## リコール届出一覧表

リコール届出日：平成30年5月18日

リコール届出番号	外-2660	リコール開始日	平成30年 5月 19日
届出者の氏名又は名称	ジャガー・ランドローバー・ジャパン株式会社 代表取締役 ハンソン・マグナス・ユタカ	製作国：英国 製作者名：ジャガー・ランドローバー・リミテッド 問い合わせ先： ランドローバーお客様相談室 0120-922-992	
不具合の部位（部品名）	燃料装置（燃料レール）		
基準不適合状態にあると認める構造、装置又は性能の状況及びその原因	燃料レールの製造工程において、燃料レールエンドキャップのロウ付け加工が不適切なため、ロウの割れが発生するものがある。そのため、当該部位から燃料がにじみ、最悪の場合、火災に至るおそれがある。		
改善措置の内容	全車両、燃料レールを良品と交換する。		
不具合件数	0 件	事故の有無	無し
発見の動機	本国メーカーからの情報による。		
自動車使用者及び自動車分解整備事業者に周知させるための措置	<ul style="list-style-type: none"> <li>・使用者：電話又はダイレクトメールで通知する。</li> <li>・自動車分解整備事業者：日整連発行の機関誌へ掲載する。</li> <li>・改善実施済車には、運転席側ドアロックストライカー付近に外-2660のステッカーを貼付する。</li> </ul>

# 改善箇所説明図

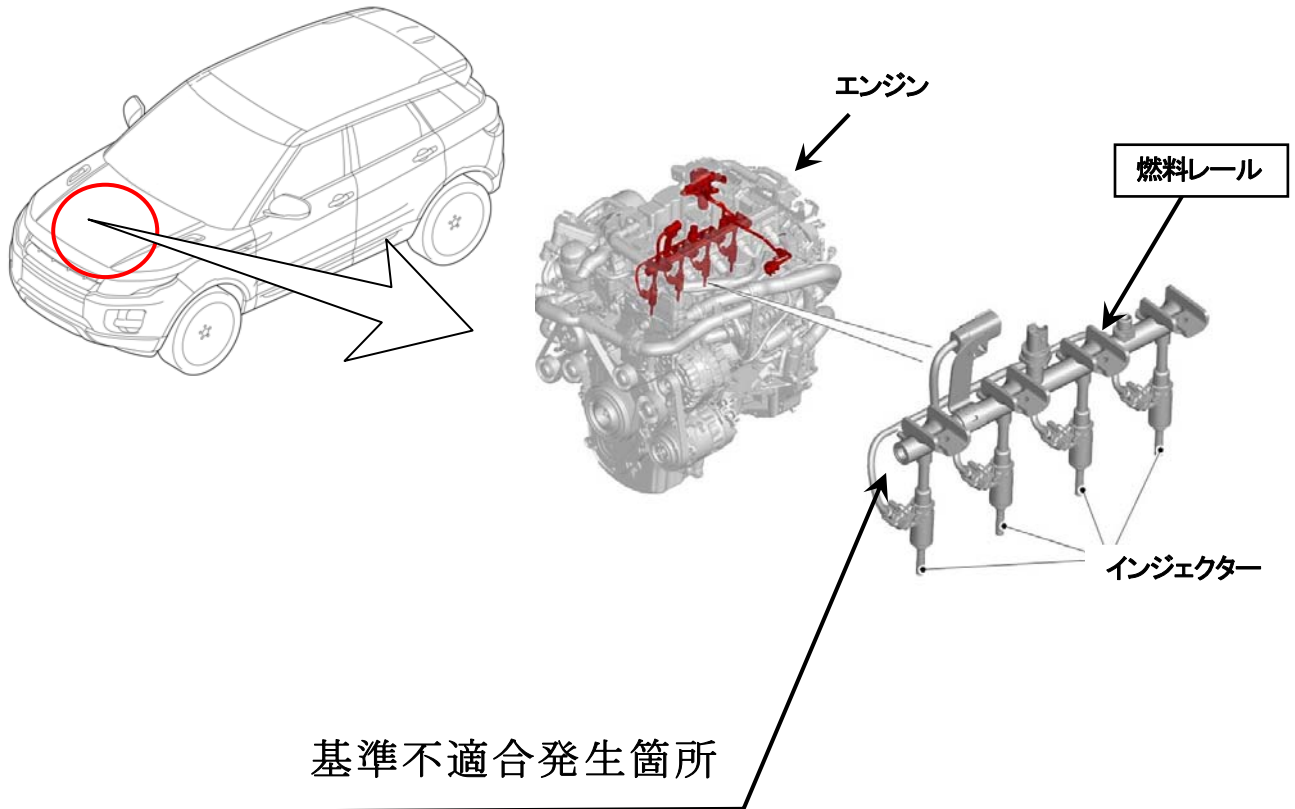
燃料レールの製造工程において、燃料レールエンドキャップのロウ付け加工が不適切なため、ロウの割れが発生するものがある。そのため、当該部位から燃料がにじみ、最悪の場合、火災に至るおそれがある。

全車両、燃料レールを良品と交換する。

識別：燃料レールの前端部キャップに白ペイントを塗布する。
